**INFORME DE HITO DE CONTROL**  
**N.º 5523-2026-CG/GRSM-SCC**

**PROYECTO “MEJORAMIENTO Y AMPLIACIÓN DE LOS  
SERVICIOS DE SALUD EN EL ESTABLECIMIENTO DE SALUD  
NIVEL I-3 CAMPANILLA DEL DISTRITO DE CAMPANILLA -  
PROVINCIA DE MARISCAL CÁCERES - DEPARTAMENTO DE  
SAN MARTÍN” CON CUI N° 2513499**

**HITO DE CONTROL N.º 1 – REVISIÓN DEL EXPEDIENTE  
TÉCNICO, EJECUCIÓN CONTRACTUAL Y REVISIÓN DE LA  
VALORIZACIÓN CORRESPONDIENTE AL MES DE FEBRERO  
DE 2026**

**Imagen n.º 57**  
**Plano Estructural de Cimentación del Módulo 01, correspondiente al Sector 1**

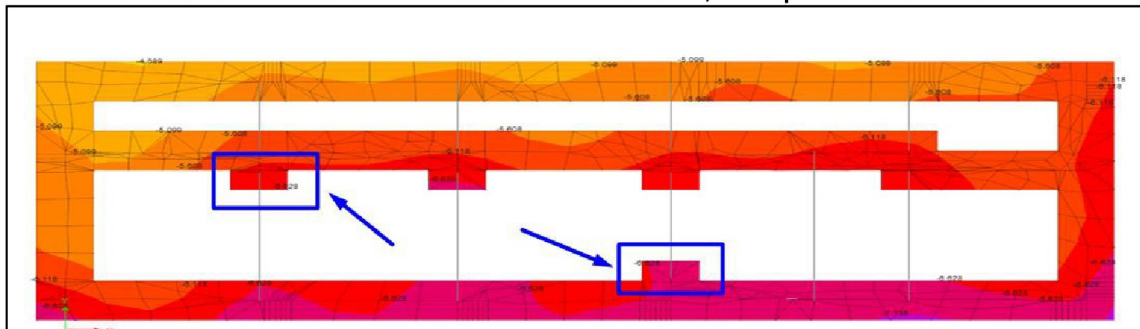
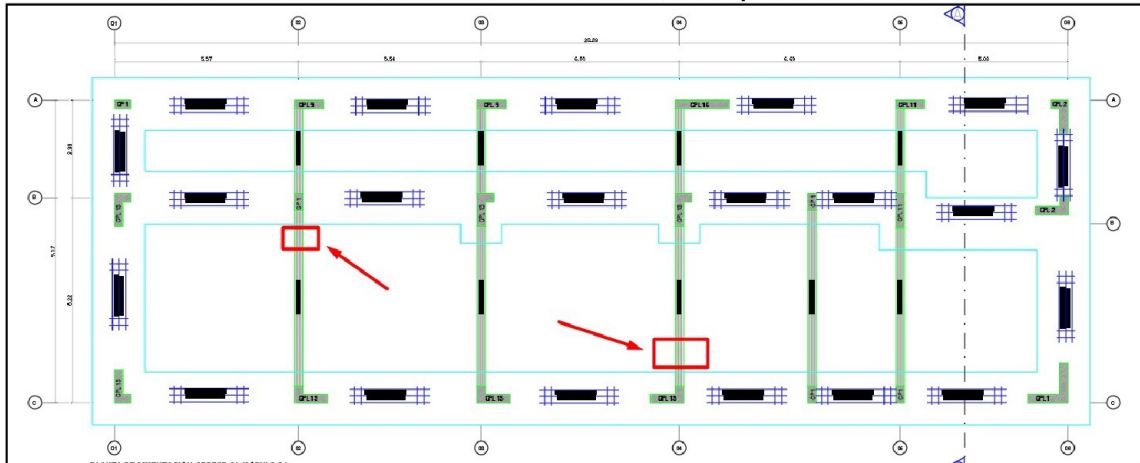
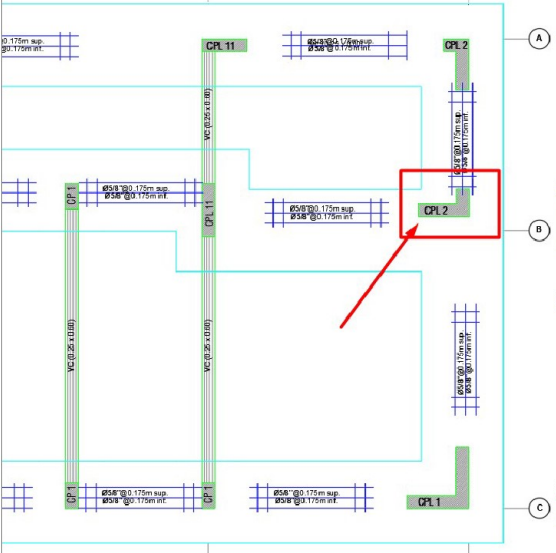
De la misma manera, se evidencia que, en la losa de cimentación de la franja inferior e intermedia, existen dos bloques rectangulares sobresalientes, sin embargo, en los planos estructurales no se ha plasmado lo planteado en la memoria de cálculo, tal como se indica en las siguientes imágenes:

<b>Imagen n.º 58</b> <b>Plano Estructural de Cimentación del Módulo 01, Sector 1 – Lado Derecho</b>	<b>Imagen n.º 59</b> <b>Plano de Arquitectura del Módulo 01, Sector 1 – Lado Derecho</b>

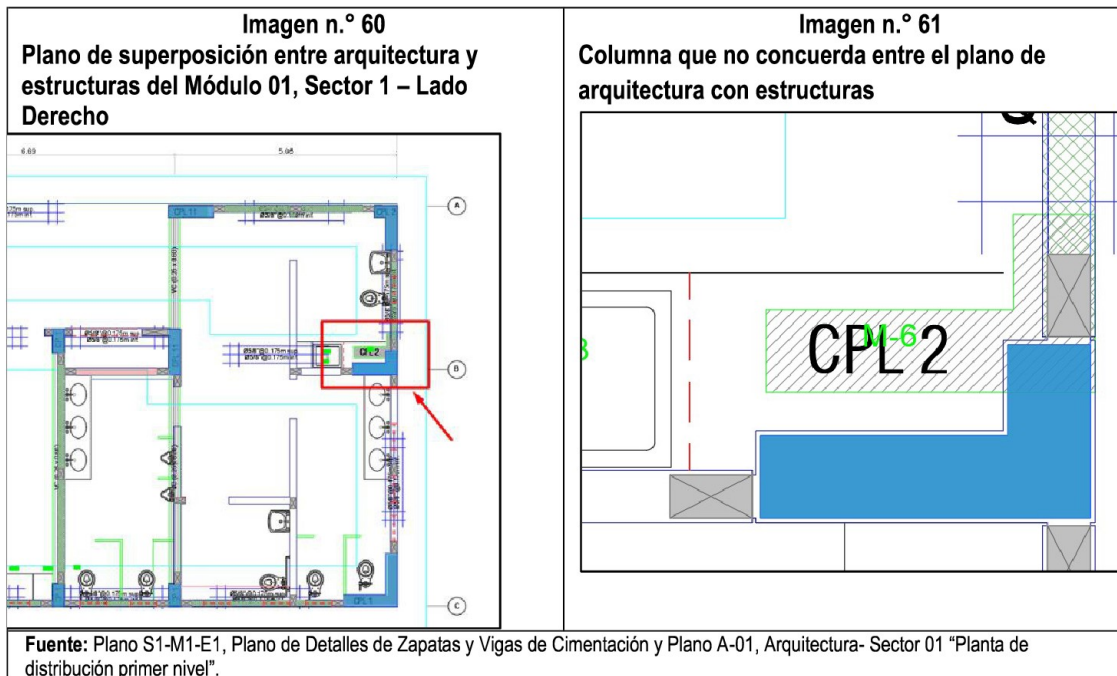
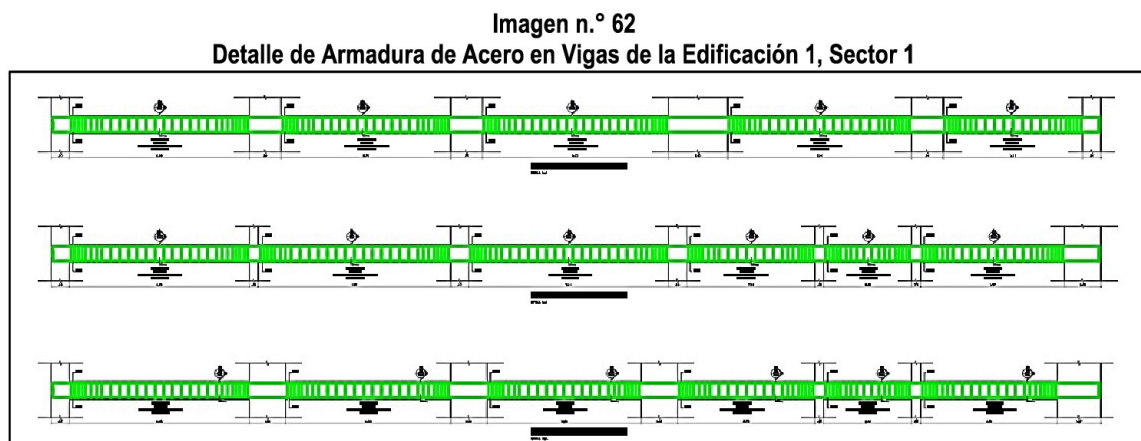
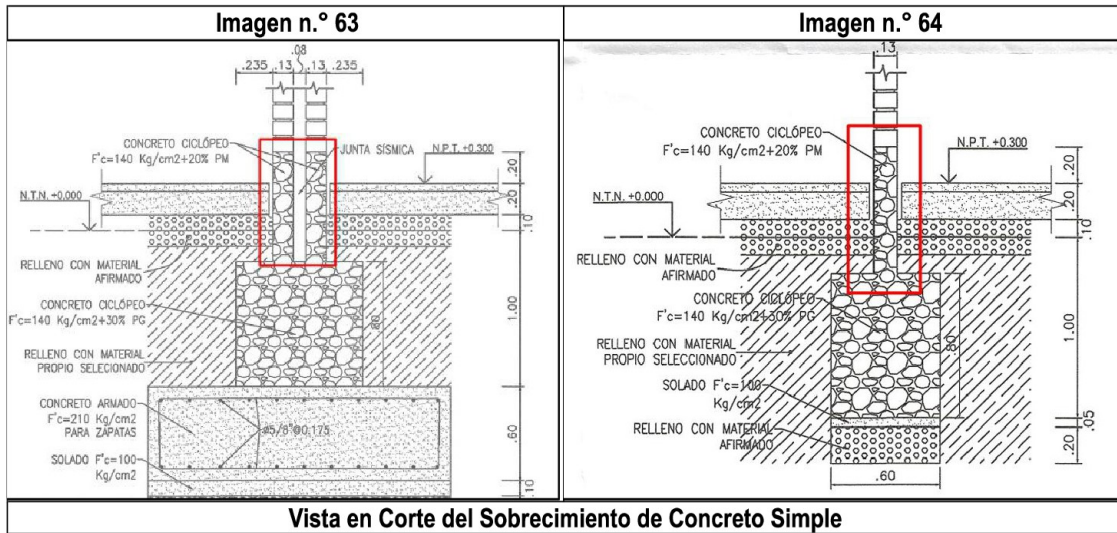
Con la finalidad de verificar la compatibilidad entre los planos, se realizó la superposición del plano de estructuras con el de arquitectura, utilizando los archivos proporcionados por la Entidad en formato AutoCAD. Como resultado de dicha verificación, se identificó que la ubicación de la columna en "L", situada en el borde lateral derecho de la edificación, no guarda concordancia entre ambas especialidades. Tal como se muestra en las siguientes imágenes:

Tal como se ha evidenciado en los planos previamente revisados, se observa la presencia de voladizos en la parte superior y en el lateral derecho de la edificación. No obstante, dichas vigas correspondientes a los voladizos no han sido identificadas ni detalladas en los planos de detalle estructural de vigas, tal como se aprecia en las siguientes imágenes:

**Imagen n.º 66**  
**Planta General de Cimentaciones**

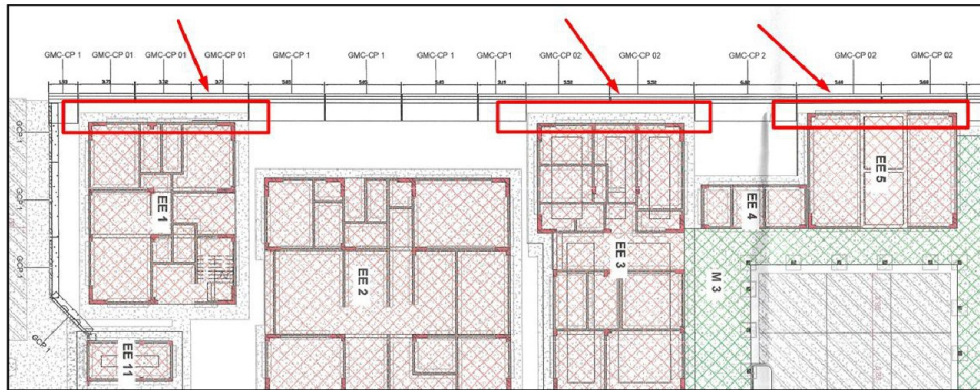
De la revisión del Plano E-00-01, Planta General, se pudo evidenciar que existe interferencia entre la cimentación del muro de contención perimetral y algunas edificaciones del proyecto, tal como se muestra a continuación:

**Imagen n.º 67**  
**Vista en Corte de Muro de Contención**

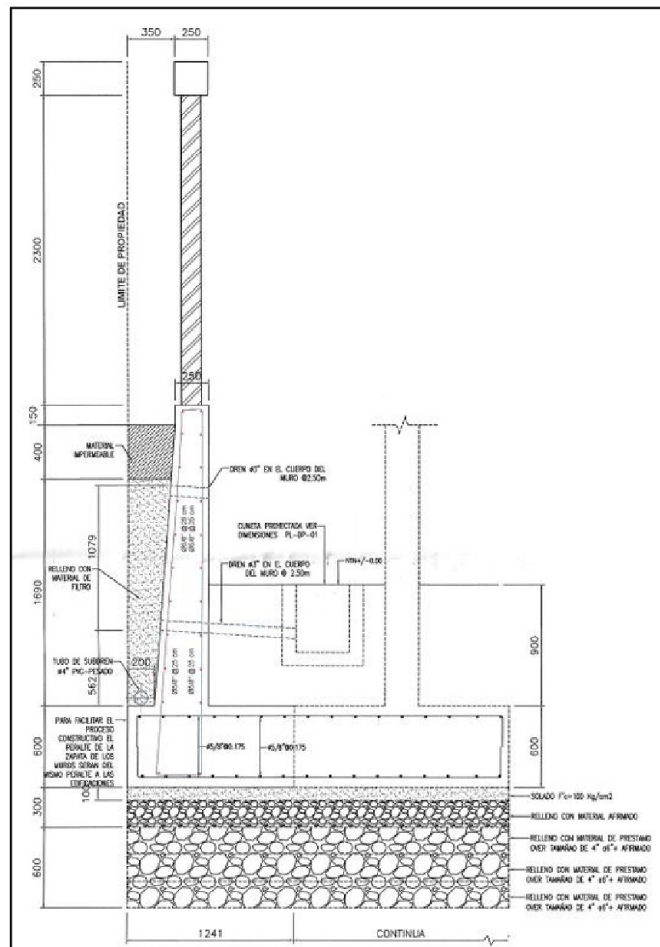
Al respecto, si bien en el corte mostrado en la imagen anterior, se especifica que la cimentación corresponde a una cimentación corrida, en la memoria de cálculo del muro de contención no se evidencia que se hayan considerado las cargas transmitidas por la edificación que se proyecta sobre la cimentación. En consecuencia, el dimensionamiento efectuado no estaría contemplando la totalidad de las solicitaciones actuantes que se presentarán durante la etapa de servicio del proyecto, conforme se aprecia a continuación:

Imagen n.º 70  
Planta Red General de Desagüe Obras Complementarias

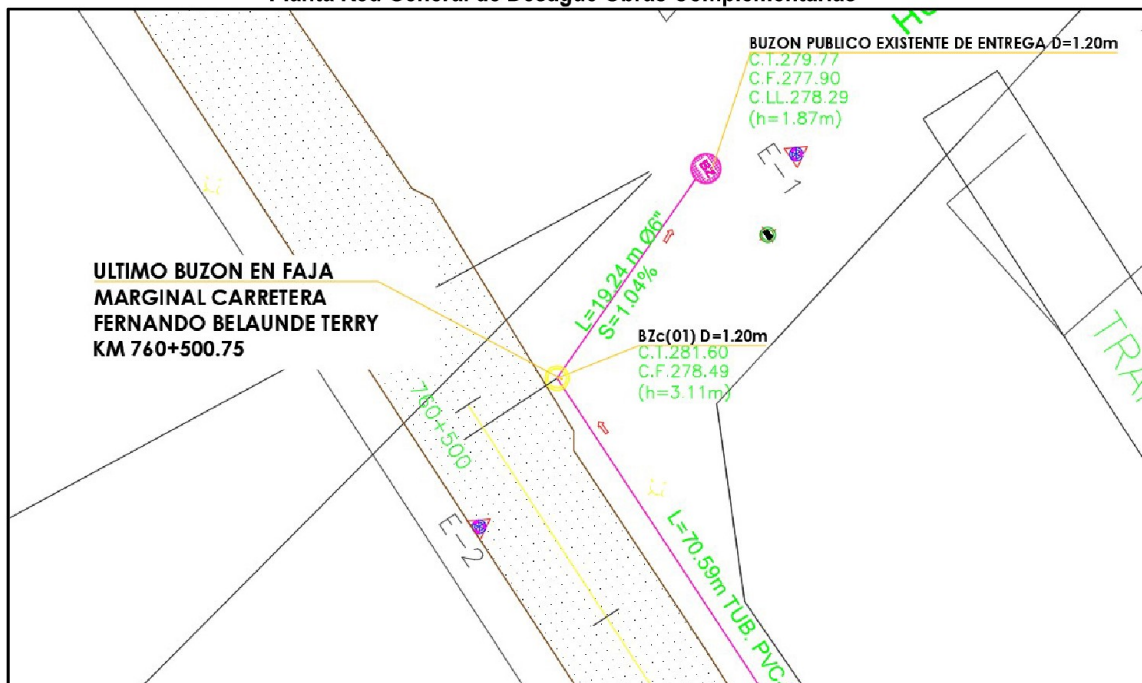
Sin embargo, se está considerando que el sistema de saneamiento se conecte directamente con la red pública, sin considerar algún proyecto de tratamiento de aguas residuales alterno, tal como se muestra en la siguiente imagen, extraída del plano Dc-01 "Planta Red General de Desagüe Obras Complementarias":

**Fuente:** Acta de Visita de Inspección Física a la Obra del 18 y 19 de marzo del 2026.

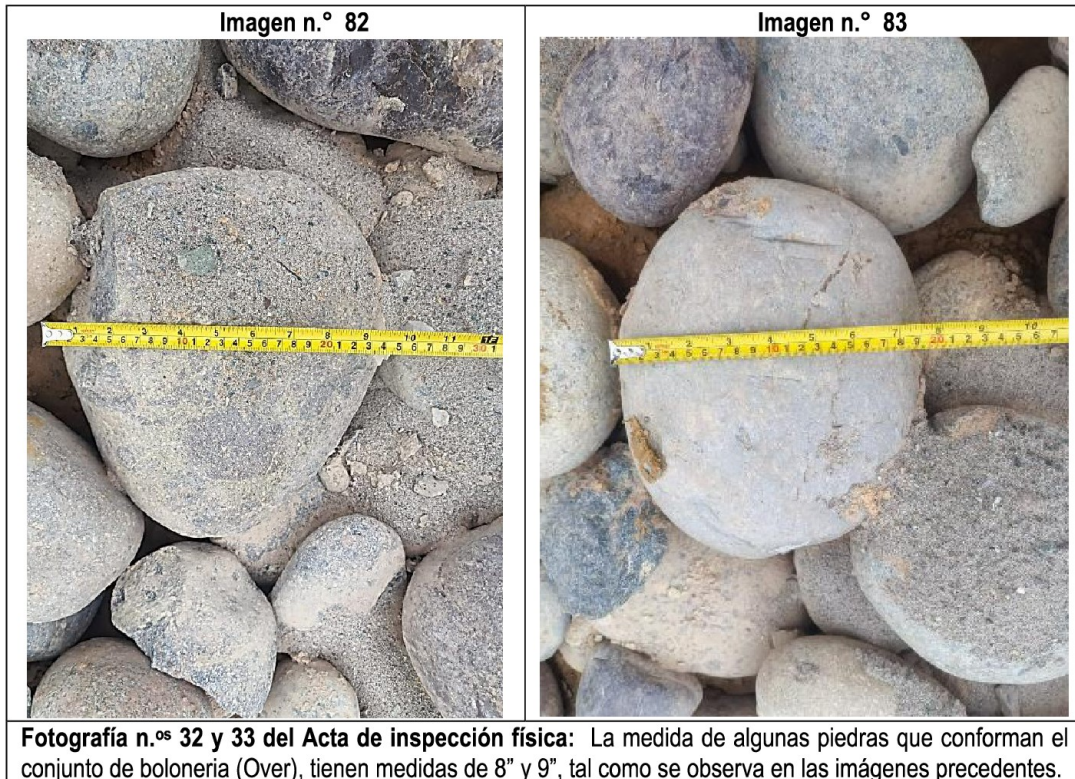
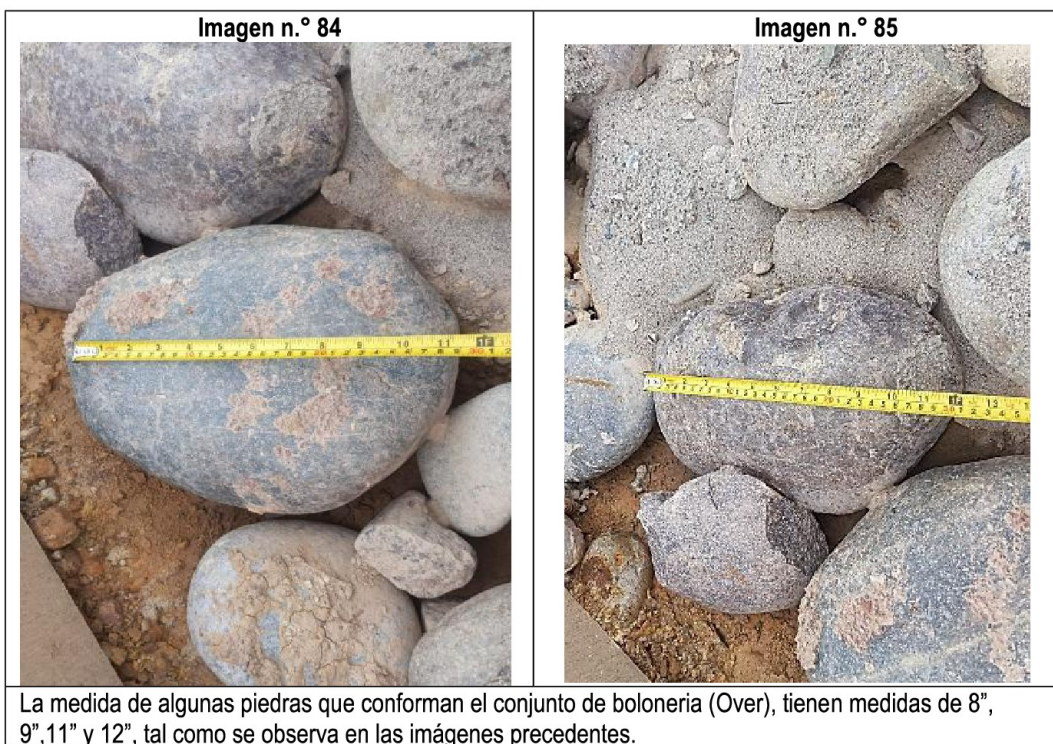
Durante la inspección física realizada a obra los días 18 de marzo de 2026, se evidenció que se encontraba en ejecución la partida mejoramiento de over, sobre el cual se está proyectando la ejecución de la cimentación de las edificaciones, donde están utilizando piedras con un diámetro superior a lo planteado en el Expediente Técnico de Obra, como se muestra a continuación:

Sin embargo, de acuerdo con los planos, el tamaño máximo del over se establece entre 4" y 6"; asimismo, según las especificaciones técnicas de la partida 02.01.04.05, se debe emplear piedra con un diámetro comprendido entre 1" y 6". Si bien la mayoría de las piedras utilizadas se encuentra dentro de dicho rango, se ha evidenciado conforme a las imágenes precedentes el uso de piedras de mayor diámetro, tales como 8", 9", 11" y 12", lo cual contraviene lo establecido en el Expediente Técnico de Obra.

**Imagen n.º 86**  
**Características del Relleno con Over**

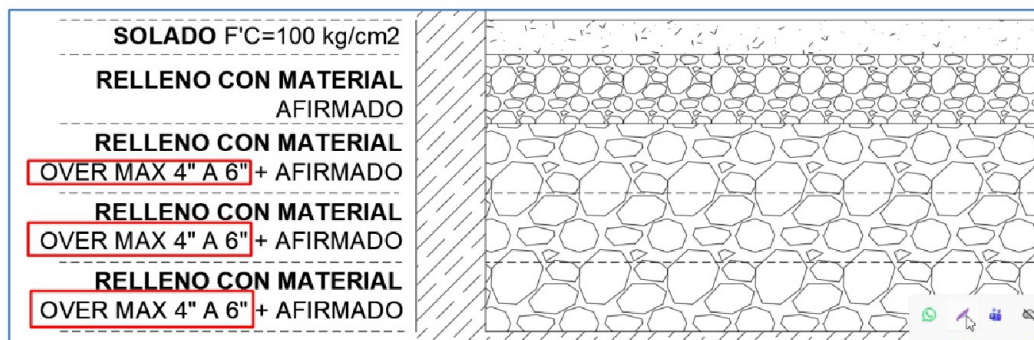
Según los planos del Expediente Técnico de Obra el diámetro máximo de over es de 4" a 6", tal como se muestra a continuación:

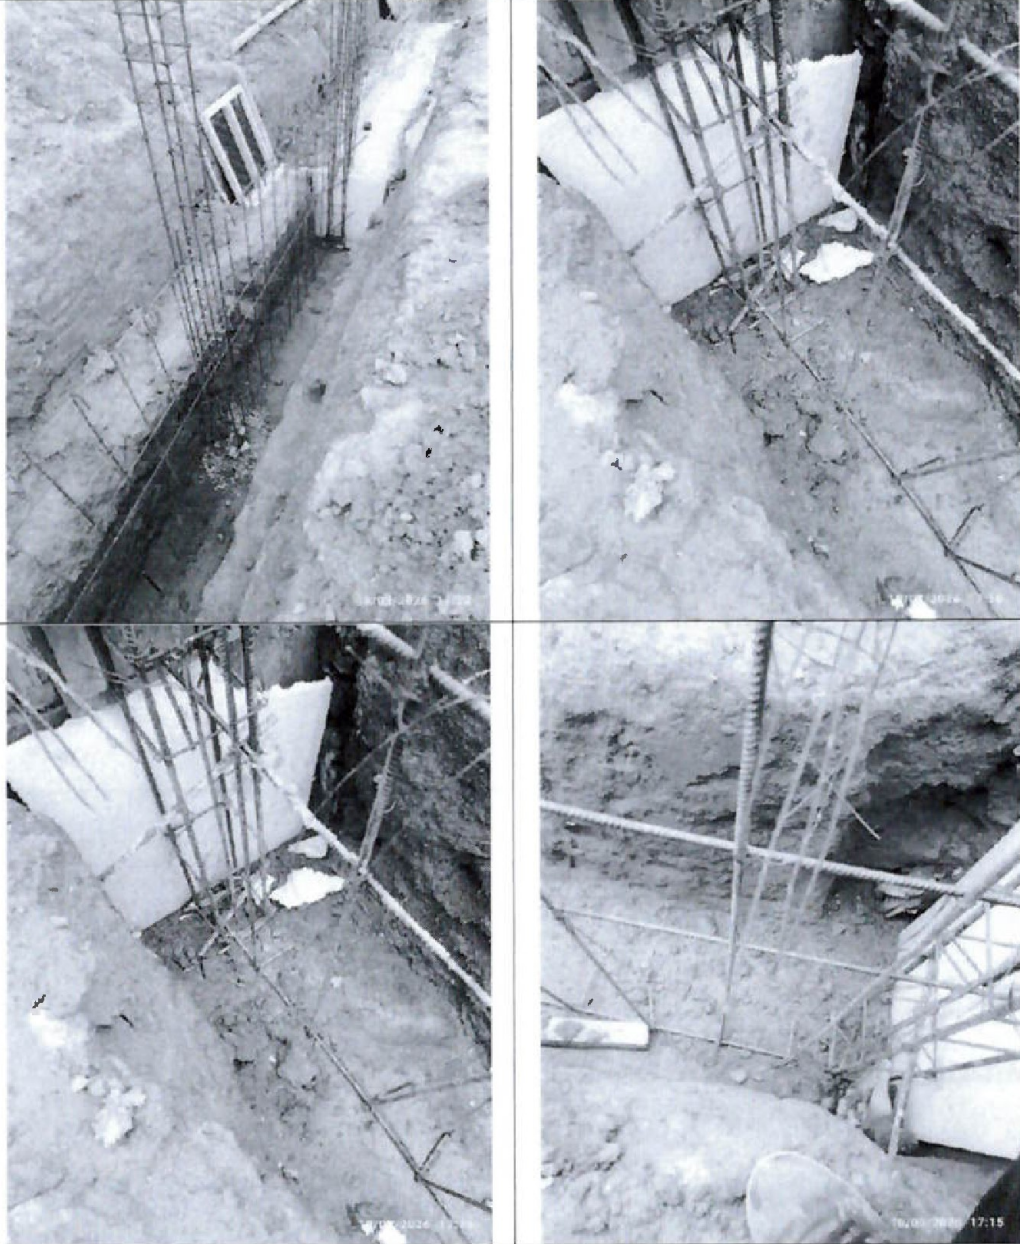
Se observa una grieta en la parte superior del cimiento corrido de concreto simple.

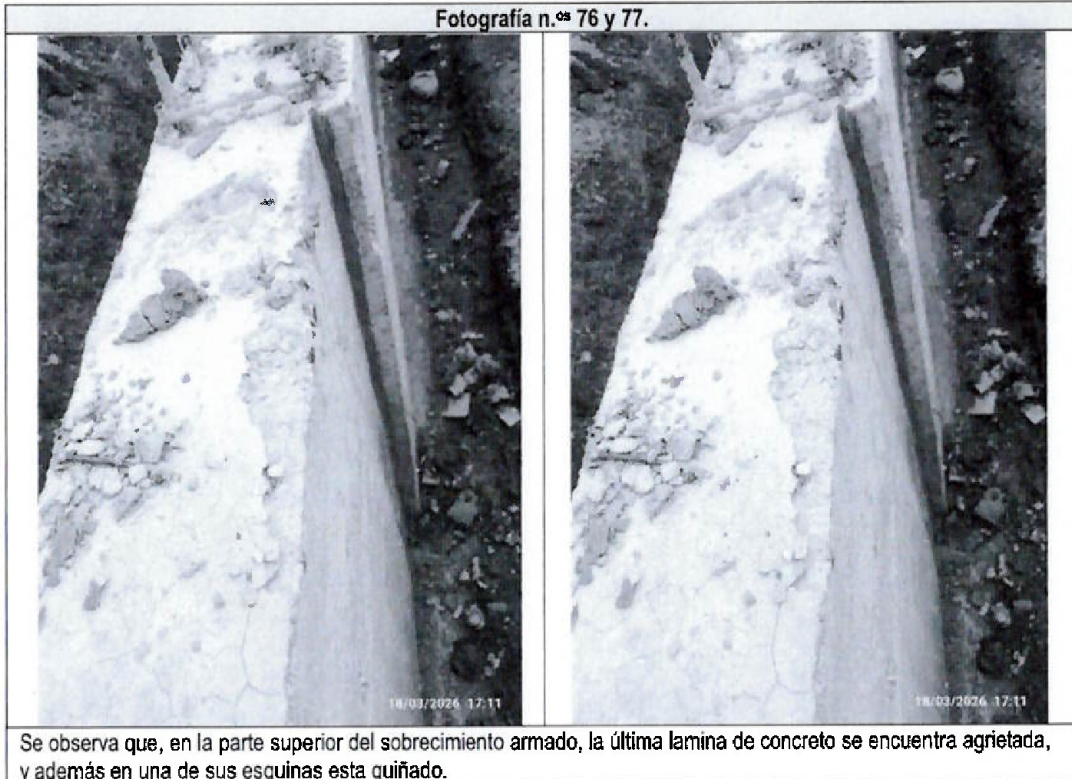
Se observa que, en la parte superior del sobrecimiento armado, la ultima lamina de concreto se encuentra agrietada.
